AUTORIDAD NACIONAL DE LICENCIAS AMBIENTALES - ANLA -

RESOLUCIÓN N° 01905

“Por la cual se ajusta vía seguimiento la Resolución 1071 del 14 de junio de 2019 y se imponen algunas medidas adicionales”

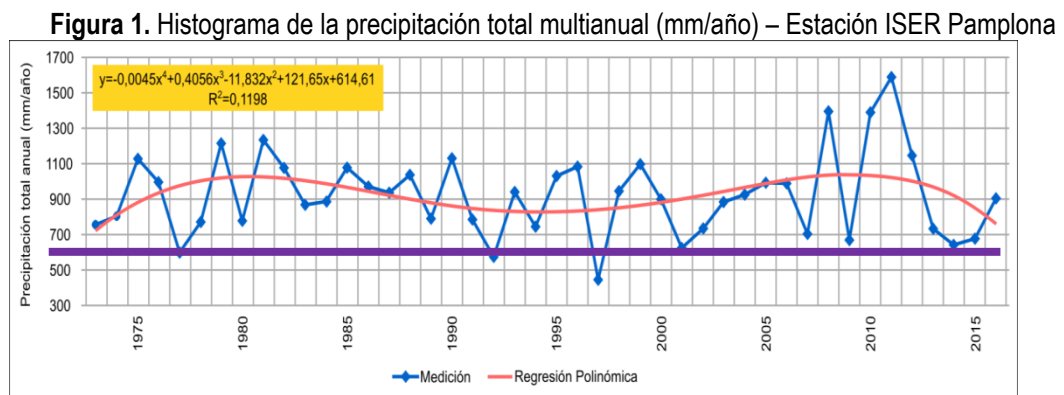
2. Con respecto al numeral 8.1 del mismo documento titulado “*ANÁLISIS DE INFORMACIÓN PRECIPITACIÓN EN LA ESTACIÓN ISER PAMPLONA. (EIA) y 8.2 INFORMACIÓN DE PRECIPITACIÓN EN LA ESTACIÓN ISER PAMPLONA Y CAUDALES MEDIDOS EN LA QUEBRADA SAN ANTONIO Y PUNTOS DE INTERÉS*” se puede observar que, si bien incluye los datos de precipitación allegados en el EIA, no se reportan los datos de los últimos años (2015-2020).

Ahora, la ANLA al revisar los datos reportados en la Figura 9 (página 29) del concepto técnico 4528 del 2 de agosto de 2021, se puede observar que en diferentes periodos anuales se ha registrado un valor de precipitación anual menor a 654.8 mm/año (Línea morada) sin que los puntos de agua UF1 PA02, UF1 PA03, UF1 PA04, UF1 PA05, UF1 PA07 y UF1 PA08 perdieran su caudal.

Sin embargo, considera la ANLA que la precipitación registrada para el periodo junio 2020- febrero 2021, es mayor a la registrada para el periodo noviembre 2019 – junio 2020, no obstante, para el ciclo 2020 – 2021 mencionado anteriormente se dio la pérdida de caudal de los puntos de agua.

Lo anterior indica que existe una variable diferente a la precipitación que debe ser contemplada en los análisis.

Figura 3 Localización puntos de agua identificados – durante visita de atención a queja

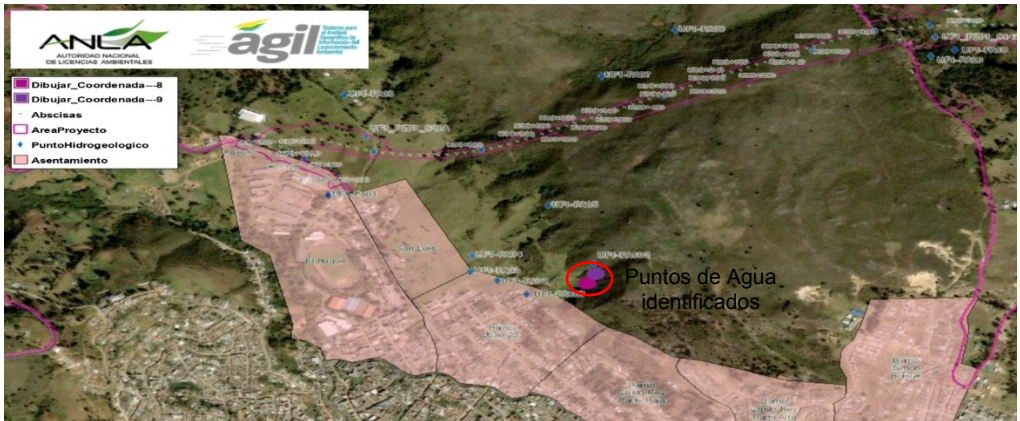
De acuerdo con lo anterior, el requerimiento estaría asociado a la ficha de Seguimiento y monitoreo al recurso hídrico subsuperficial y subterráneo SMF-09, de la siguiente forma: monitoreos Tipo A (caudal, nivel de la napa y parámetros físico químicos), para los puntos identificados como UF1PA-102 y UF1PA-103 y monitoreo Tipo B (hidrogeoquímicos y bacteriológicos) para el punto UF1PA-08.

Figura 12 ubicación predio Sr. Mario Gamboa

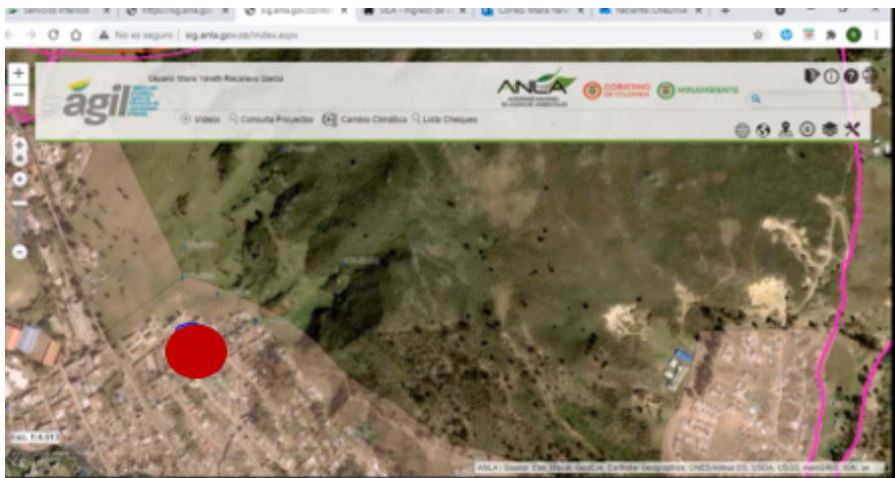
Por su parte, el predio del señor Mario Gamboa, como se evidencia en la figura 12, se encuentra ubicado en zona urbana, exactamente en el barrio Juan XXIII parte alta, reclamación que se da por el secamiento de una naciente ubicada dentro de la propiedad, cuya fuente hídrica según lo informado abastece a otros usuarios.

Si bien, la Concesión tiene conocimiento de la problemática de la comunidad, es preciso establecer cuál ha sido el tratamiento individual que por esta afectación se ha dado por parte de la Concesión a los usuarios, en este sentido, se requiere que se atienda esta petición y se alleguen los soportes de esta, de igual forma establecer cuantos usuarios hacían uso de esta naciente.
